RENESAS TECHNICAL UPDATE

製品分類	MPU & MCU	発行番号	TN-RH8-B0567B/J	Rev.	第 2 版
題名	RH850 G3M 停止問題		情報分類	技術情報	
適用製品	RH850/C1H, C1M RH850/D1M1A, D1M1H, D1M2 RH850/E1L, E1M-S RH850/F1H RH850/P1H-C, P1M-C	対象ロット等	関連資料	下記関連資料参照	
		全て

G3M が特定のプログラムコードの実行で停止する事象が判明致しましたので、報告いたします。

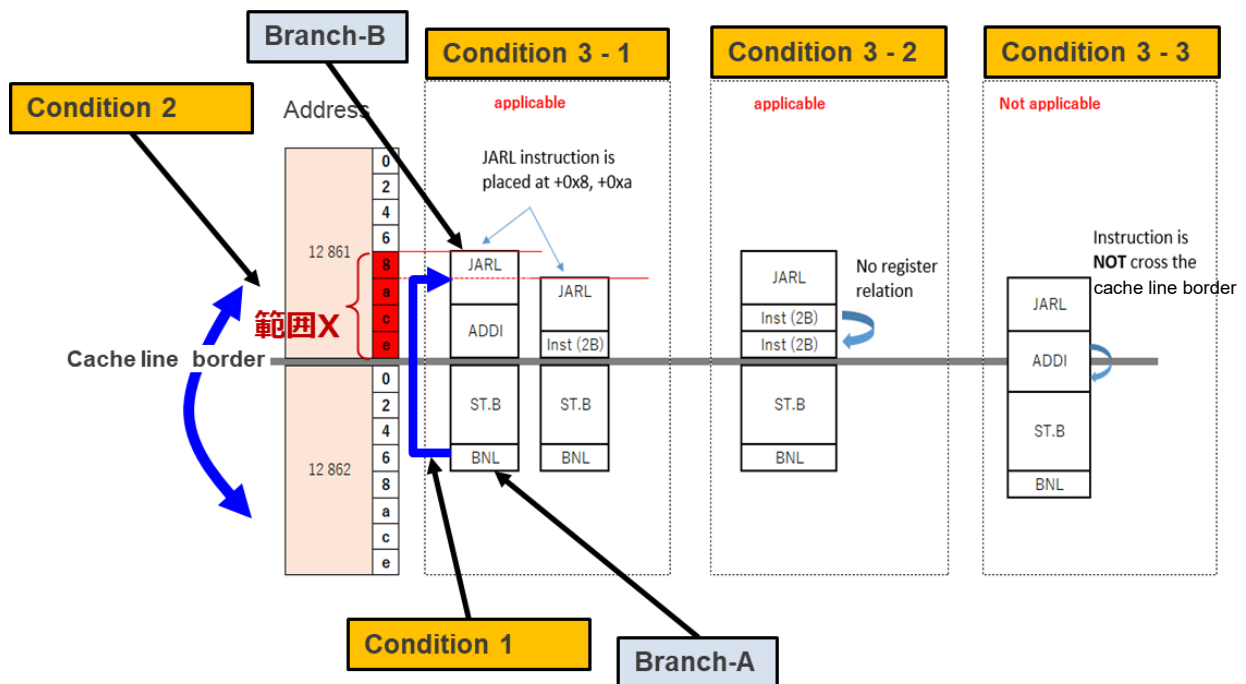
状態 2. [分岐命令 A]の分岐先以降に[分岐命令 B]があり、それぞれの配置のキャッシュライン(16 バイト配置ブロック)は別で連続 [分岐命令 B] BR, JR, JARL, JMP

状態 3.

3-1. [分岐命令 B]はアドレス+0x8 ～ +0xf [範囲 X]に配置

3-2. [分岐命令 B]とライン境界の間にある命令数は 1 ～ 2 つ

但し、以下を除く

命令数 1：SYNCI

命令数 2：2 命令の間で「レジスタ競合なし」、

あるいはいずれかの命令が NOP/SYNCI/SYNCP/SYNCM/一部の FPU 命令

3-3. [範囲 X]に、キャッシュライン(16 バイト配置ブロック)の境界をまたぐ命令はない

➤ Branch Prediction Entry Status

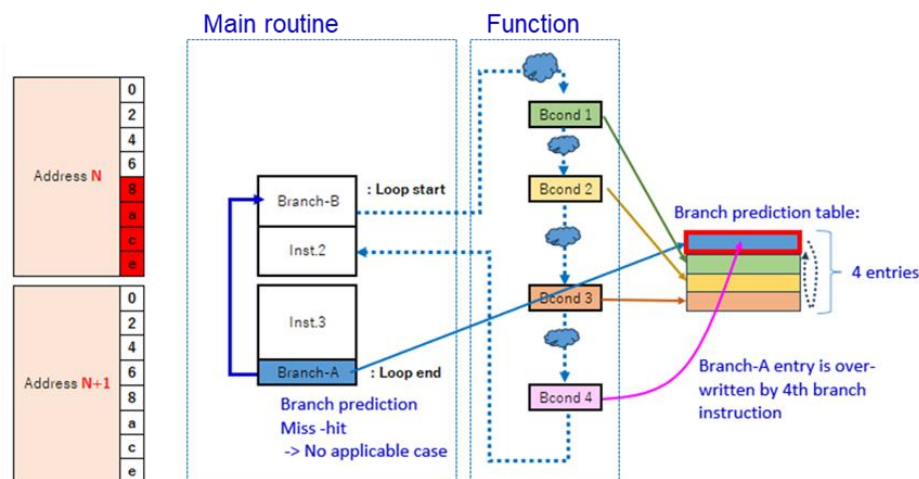
動的条件の一つが、[分岐命令 B] (“Function” の呼び出し) からのコードシーケンスにおける分岐回数です。

- ・ HW 機構の観点から「[分岐命令 A] を実行した場合の分岐予測はヒットである」が該当条件の 1 つである
- ・ [分岐命令 B] から呼ばれた「関数」に 4 つ以上の分岐命令 (Bcond1, 2, 3, 4) < *1 > がある場合、それら分岐命令の再実行により、[分岐命令 A] に対する分岐予測テーブルエントリが失われ、非該当にできる

< *1 > Bcond, JR, LOOP 命令が対象の分岐予測機能

(2)分岐予測機能の無効化方法

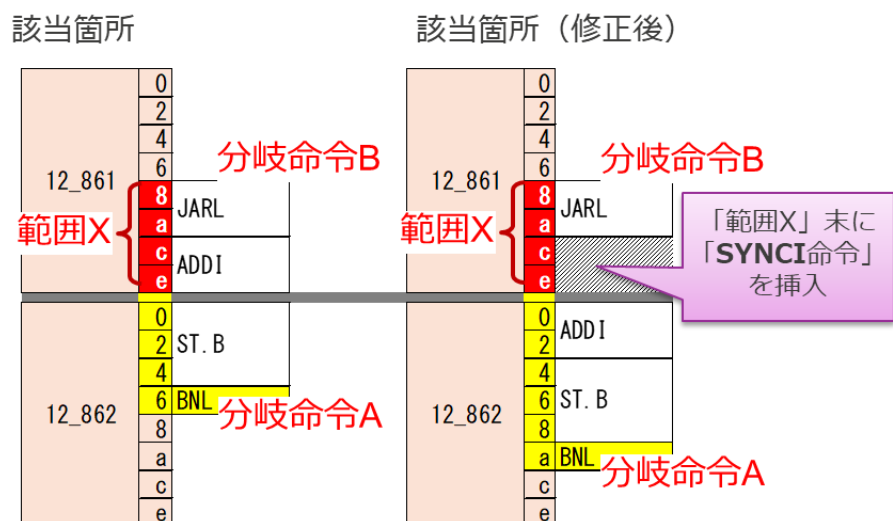
- (1) CPU コアの「分岐予測機能」を無効にしてください。
- (2) [分岐命令 A]に対する分岐予測ヒットを阻害してください。

チェッカーツールで該当した箇所全ての「**範囲 X**」末に **SYNCR** 命令を挿入して下さい。
